Zpráva k projektu PM-01

Projekt: Svitavy, Pražská 2 - Sportovní hala Svitavy, Sanace zhlaví lepených vazníků

Předmět: Dočasné zajištění

Datum: 16.11.2024

Obrázek 1: Dočasné zajištění konců vazníků

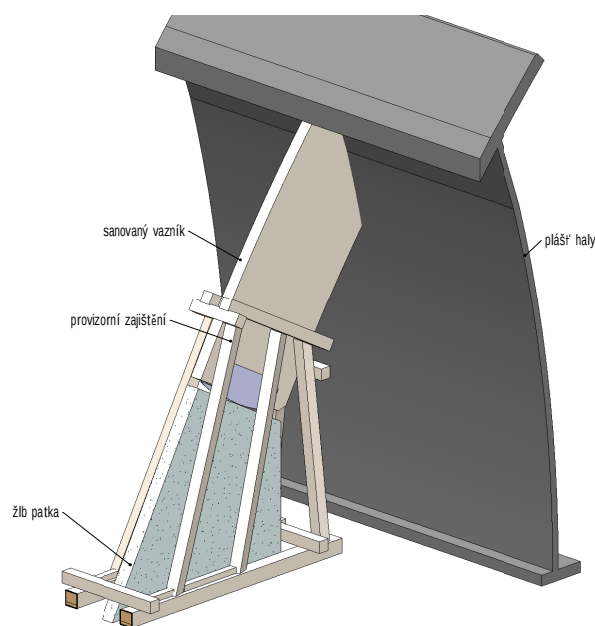
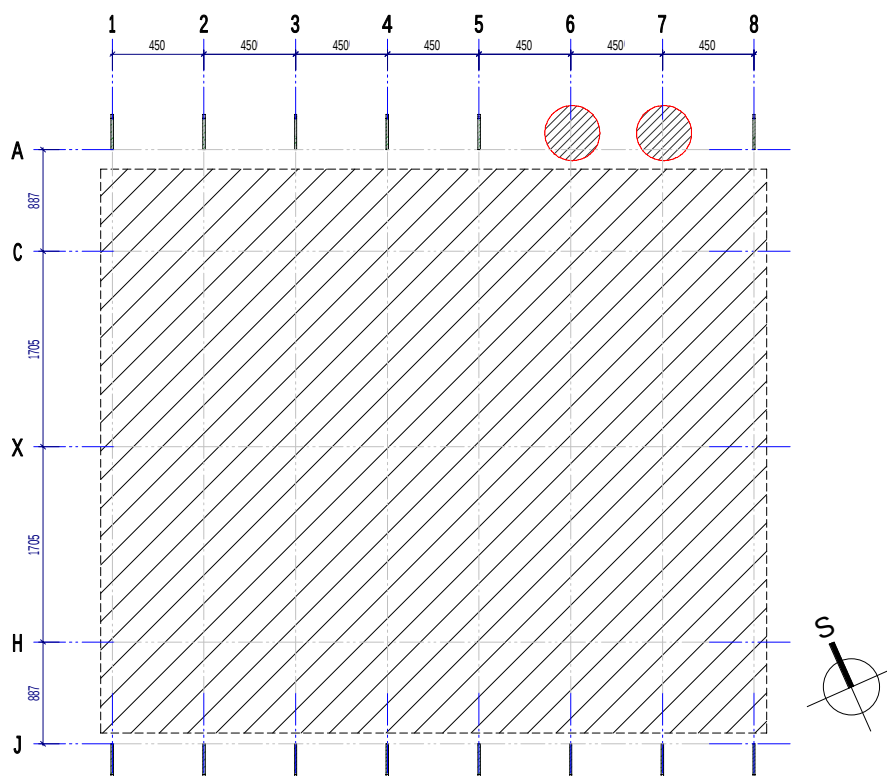
Při kontrolní prohlídce konců vazníků dne 05.11.2024 bylo zjištěno zhoršení stavu proti předpokladu dokumentace sanace z 10.2023. Napadení dřevokaznou houbou se dále rozšířilo a u dvou nejvíce napadených konců nelze s určitostí bez porušení vazníku stanovit rozsah napadení napříč profilem. Z tohoto důvodu je doplněno dočasné zajištění dvou nejvíce napadených konců, které pro jistotu zvýší odolnost napadené konstrukce před plánovanou opravou na jaře 2025.

Statické zajištění dvou konců vazníků na severní straně haly, pomocí dřevěné konstrukce dle přiloženého schématu. Poloha prvků není kritická, pouze svorníky připojené převázky se umístí nad současně instalované zakrytí. Dimenze prvků lze upravit na vyšší hodnoty, nevyznačené spojovací prostředky se předpokládají tesařské vruty min. průměru 8mm.
